M-Norm.
D.S.B.

Fjederkobling til regulator

7.09.

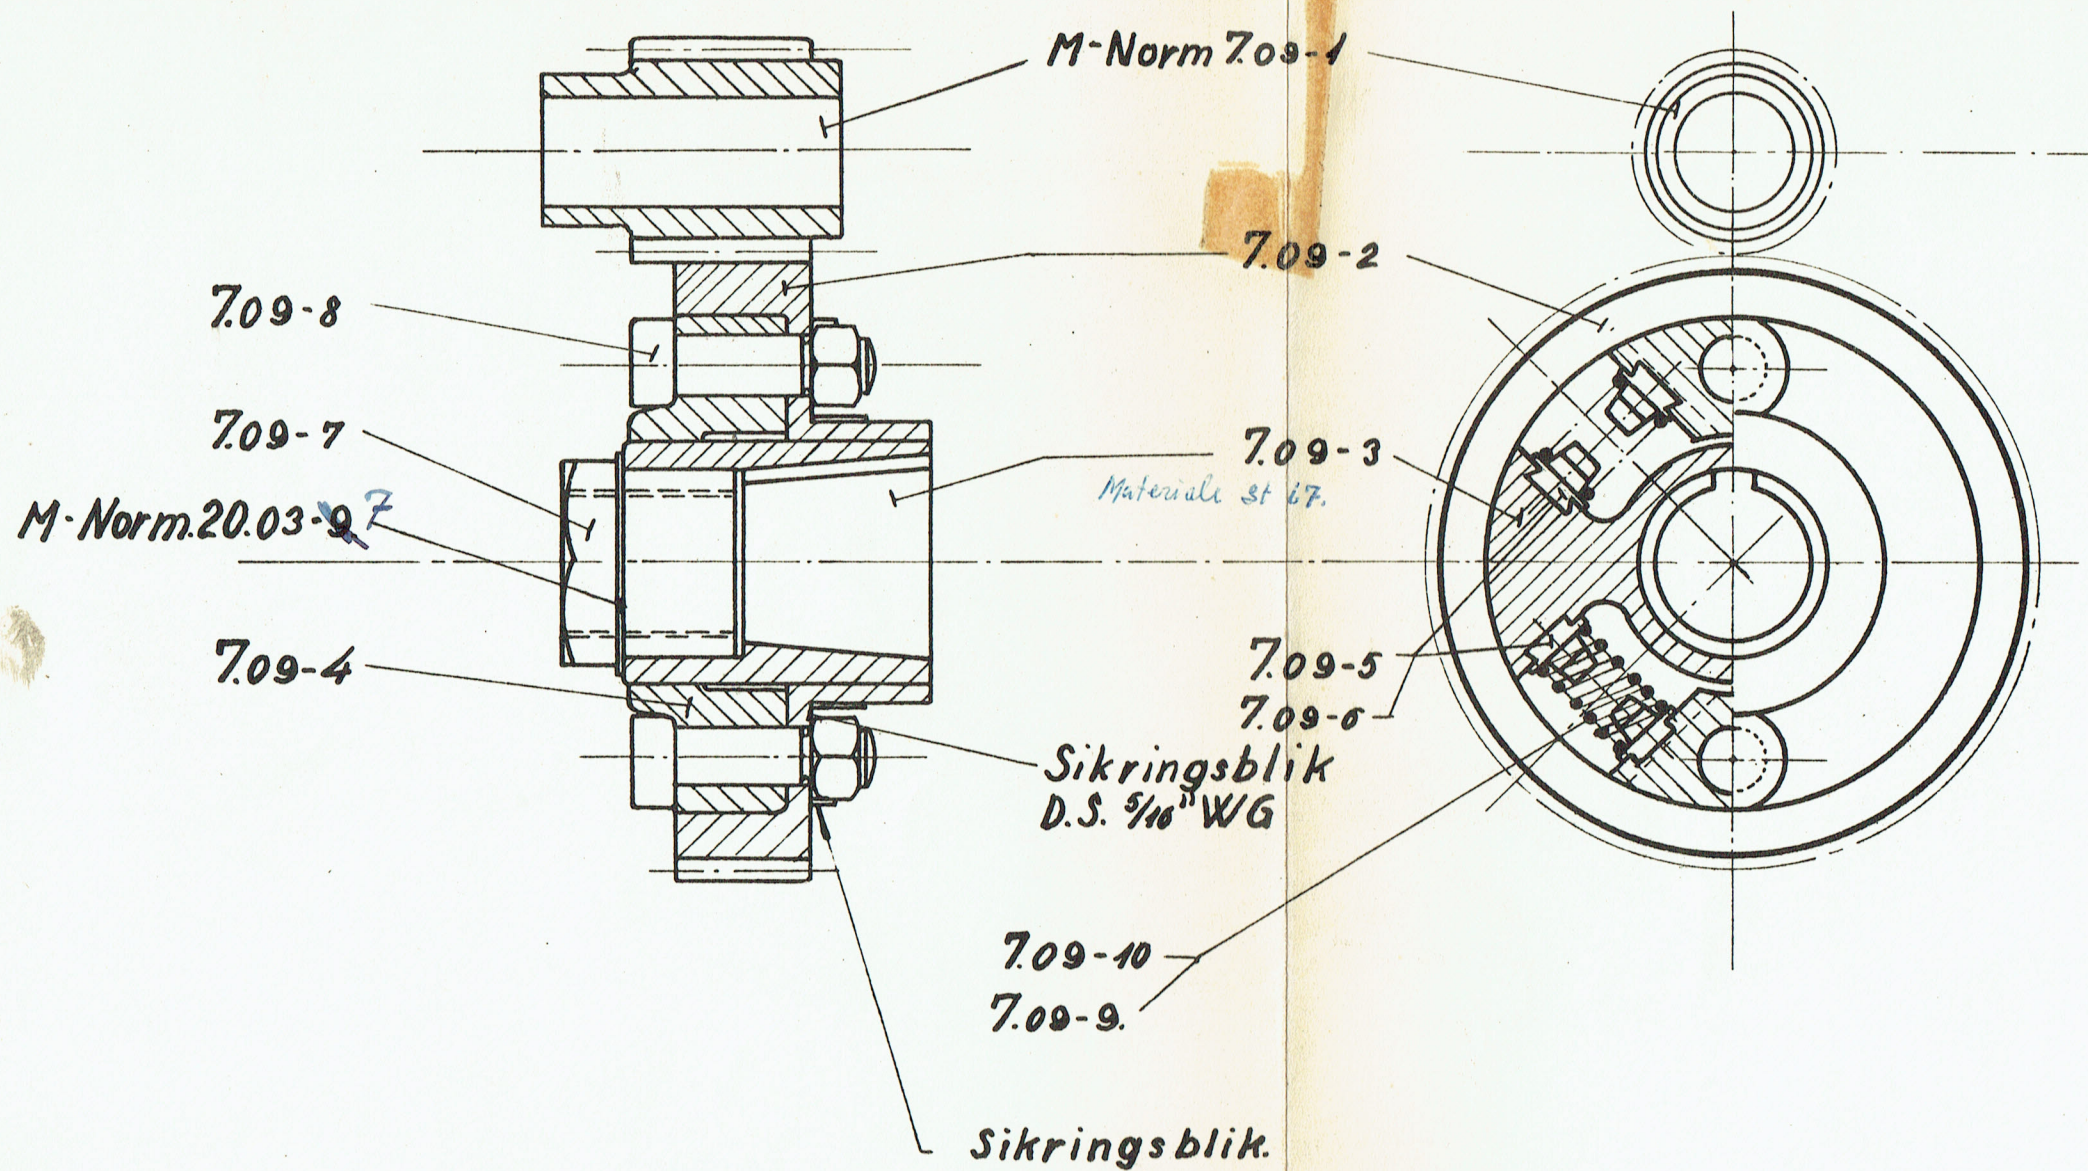
På M-norm 7.09-3

ændres udv. diameter mål for konus fra 25^ø til 24.8^ø, og der påføres bemærkningen "Prøvedorn skal stå lige med denne kant". Samtidig ændres tolerancen for hul 25 ÷ 8,1 til 25 + 8,1.

✓ På M-norm 7.09-3 ændres materiale VCN 35 h til St 67

På M-norm 7.09-4 ændres materiale VCN 35 h til St 67
